福島第一原子力発電所3号炉
新耐震指針に基づく耐震バックチェック
(中間報告)を踏まえた高経年化技術評価
(耐震安全性評価)について(参考)

第44回高経年化技術評価WG 委員コメントに対する回答

東京電力株式会社福島第一原子力発電所3号機
MOX燃料採用に伴う「高経年化対策について」に関する審査結果について

MOX燃料採用に伴う高経年化技術評価への影響評価
に関する技術的妥当性の確認結果

図 2.3-2 炉内温度移行率の測定値と予測値 (マージン有り)

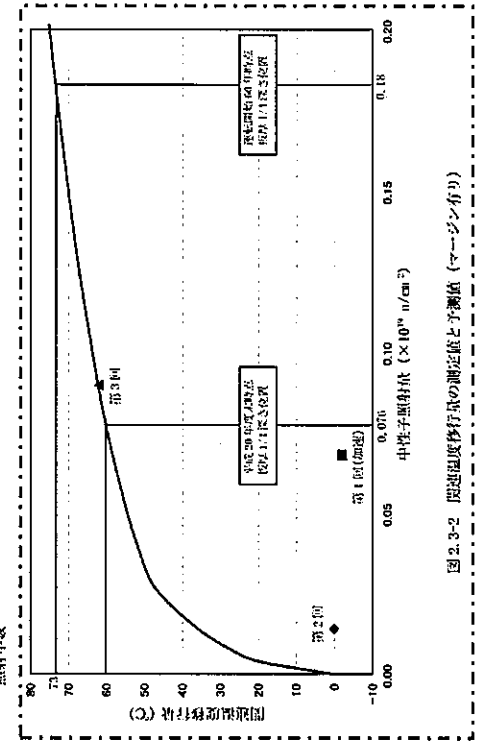
- ・ 60年時点で想定される中性子照射量はどの程度か。資料技術評価WG44-⑥ P21の「関連温度移行量の測定値と予測値」グラフの横軸の中性子照射量の範囲は、60年時点の中性子照射量をカバーしているか。
- ・ 監視試験片の取り出しは既に30年目評価を実施する前に行われている。40年目評価で実施する、30年目評価の検証に関する記載を充実させる観点から、30年目評価以降に知見の拡充及び劣化傾向の把握のために何を行ったか具体的に記載すること。

60年時点で想定される中性子照射量は、原子炉圧力容器板厚の1/4深さ位置での照射量が $1.8 \times 10^{18} \text{n/cm}^2$ となります。なお、高経年化技術評価書の本文に記載されております60年時点での中性子照射量は、原子炉圧力容器内表面の値($2.7 \times 10^{18} \text{n/cm}^2$)のみとなっておりますが、胴の中性子照射脆化の評価において必要となる値は、仮想欠陥位置を示す原子炉圧力容器板厚の1/4深さ位置の中性子照射量であり、誤解を招く可能性があることから、当該評価書を添付資料-1のとおり修正することといたします。

また、資料技術評価WG44-⑥ P21の「関連温度移行量の測定値と予測値」グラフの横軸の中性子照射量の範囲については、前述のとおり60年時点で想定される中性子照射量が原子炉圧力容器板厚の1/4深さ位置で $1.8 \times 10^{18} \text{n/cm}^2$ であることから、添付資料-2に示すとおり60年時点の中性子照射量を含むグラフとなっております。
